Teknik og Miljø

KMD 330-2013-35780

Hvidbog – Tillæg nr. 4 til spildevandsplanen

5 Susanne Hjort Jensen

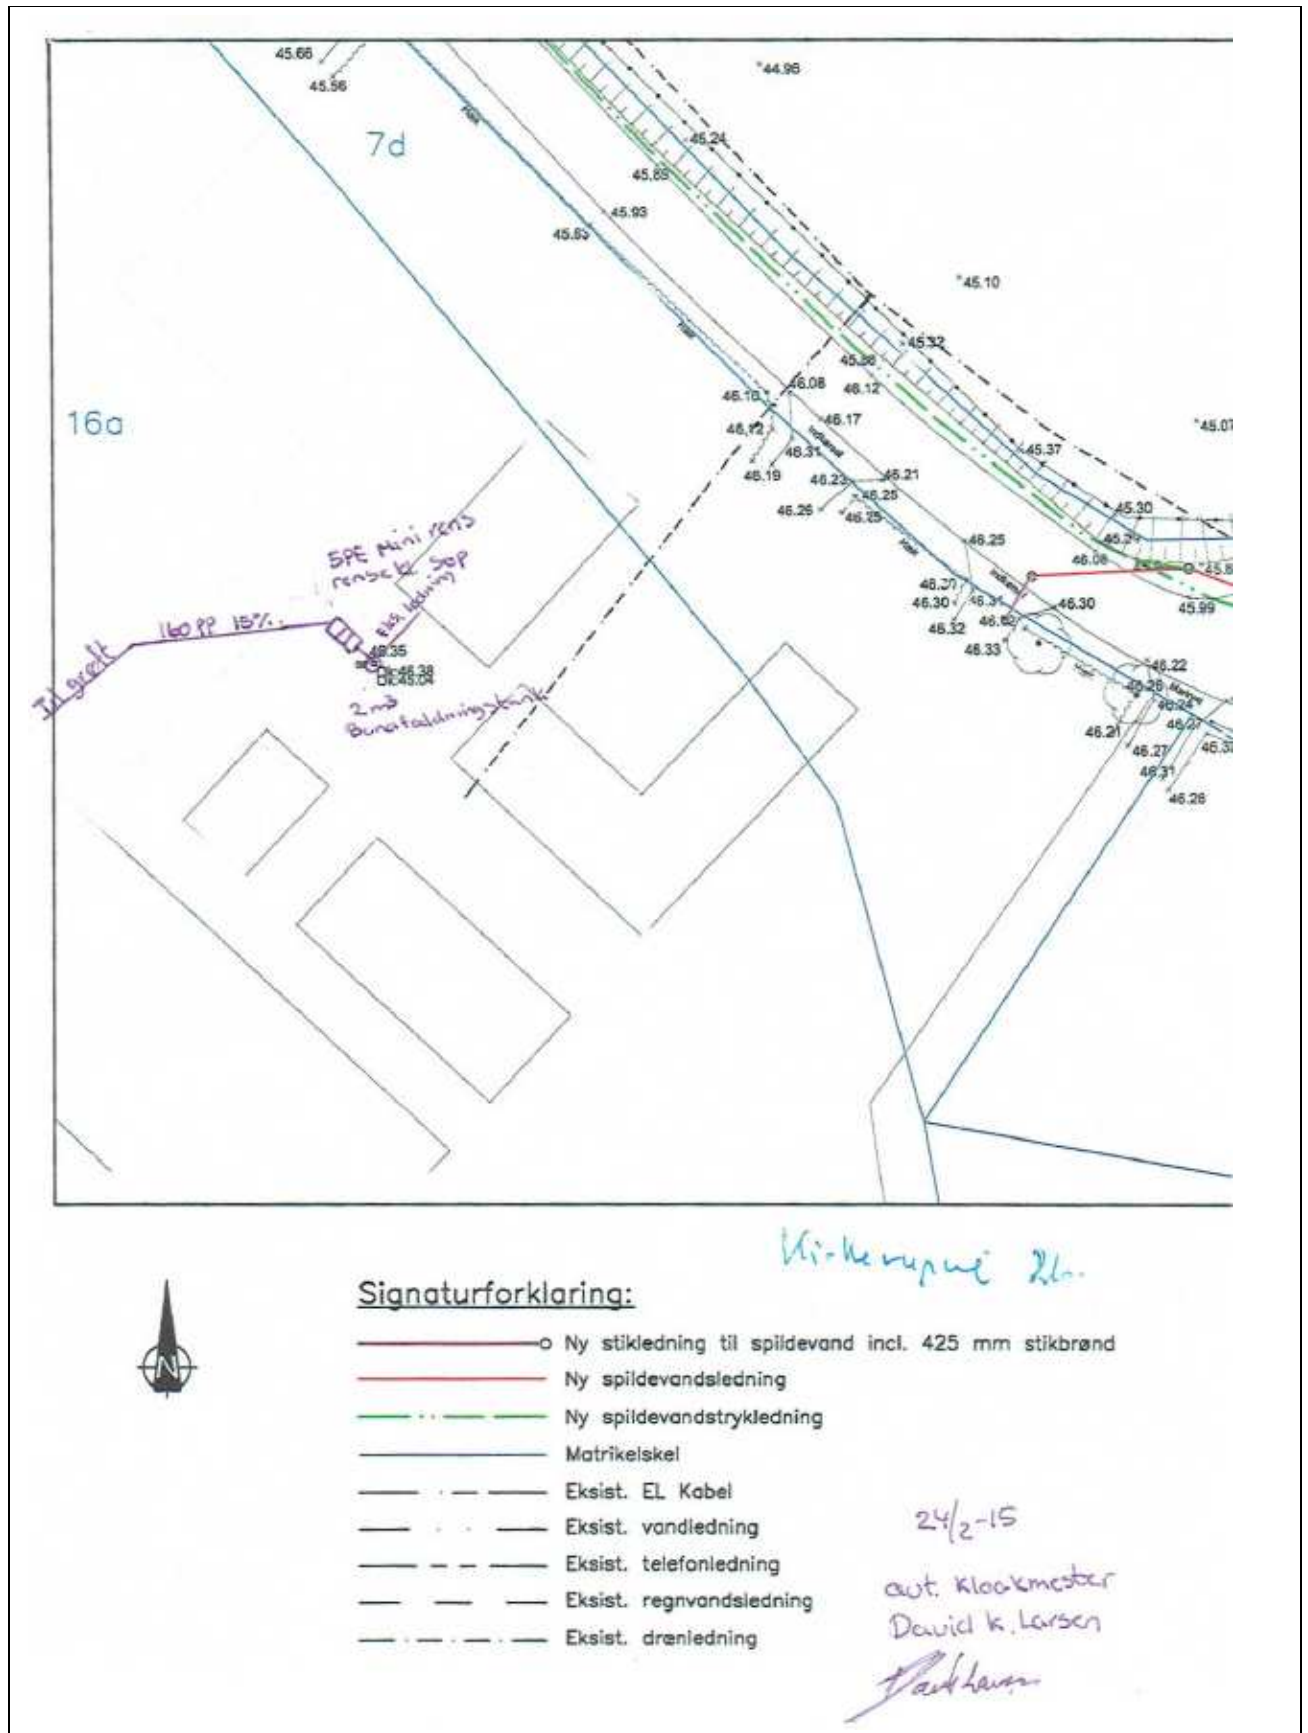
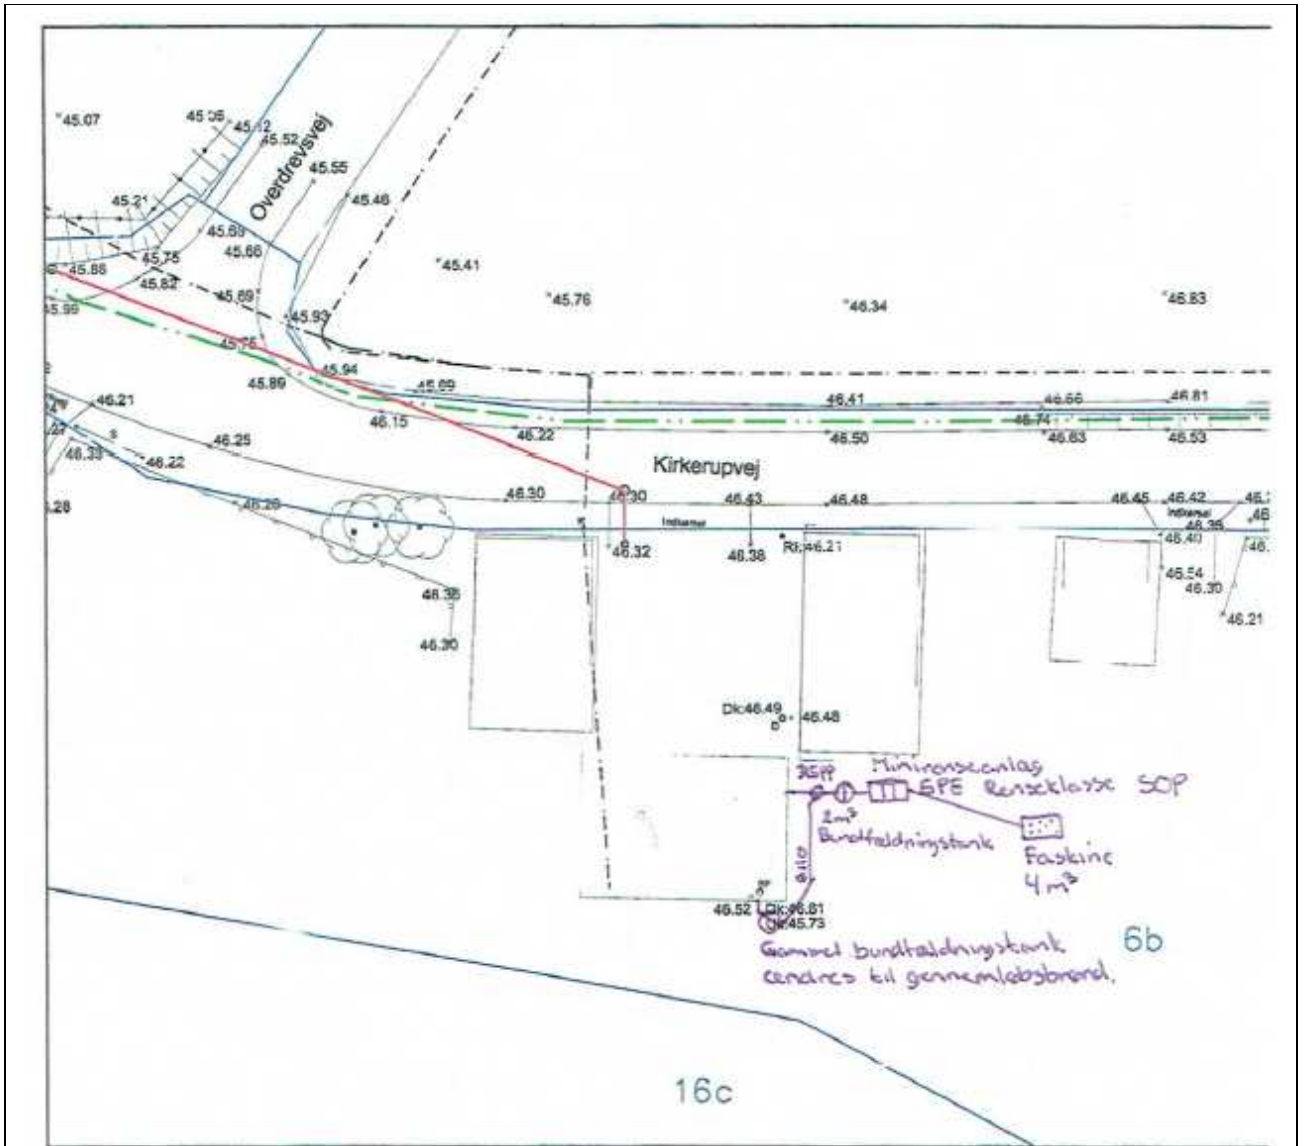
Efter samtale med kloakmester og entreprenør er vi kommet frem til den konklusion, at vi ønsker at udtræde af den planlagte offentlige kloakering af Kirkerupvej. Vi vil etablere eget privat rensningsanlæg til både Kirkerupvej 26 og 28 iht. Vedhæftede tegninger, der er udarbejdet af aut. Kloakmester. Vi har ligeledes på vores møde med Alex Drejer den 4. marts redegjort for etablering af eget rensningsanlæg.

4	Kirkerupvej 54 gør opmærksom på, at da de siden de overtog ejendommen i 1997 har betalt fuldt vandafledningsbidrag, er det en fejl at de i tillægget står som ukloakerede.	Høringssvaret imødekommes, tekst og kort rettes, så Kirkerupvej 54 har status af at være fælleskloakeret og planlægges spildevandskloakeret.
5	Kirkerupvej 26 og 28 ønsker at udtræde fra den planlagte kloakering og etablere eget minirensesanlæg.	Høringssvaret kan ikke imødekommes, da Sørby-Kirkerupvandværk har en forventning om at etablere en drikkevandsboring i området. Det frarådes at give tilladelse til minirensesanlæg inden for forventede drikkevandsboringsområder. Høringssvaret fører ikke til ændringer.
6	Bøstrupvej 3. Gør opmærksom på, at der er en fejl i tillægget, da de ikke ønsker at blive omfattet af den fremtidige kloakering af Bøstrup.	Høringssvaret imødekommes så Bøstrupvej 3, tages ud af tillægget til spildevandsplanen. Der etableres et nedsivningsanlæg på ejendommen. Spildevandsplanens tekst og kort rettes.
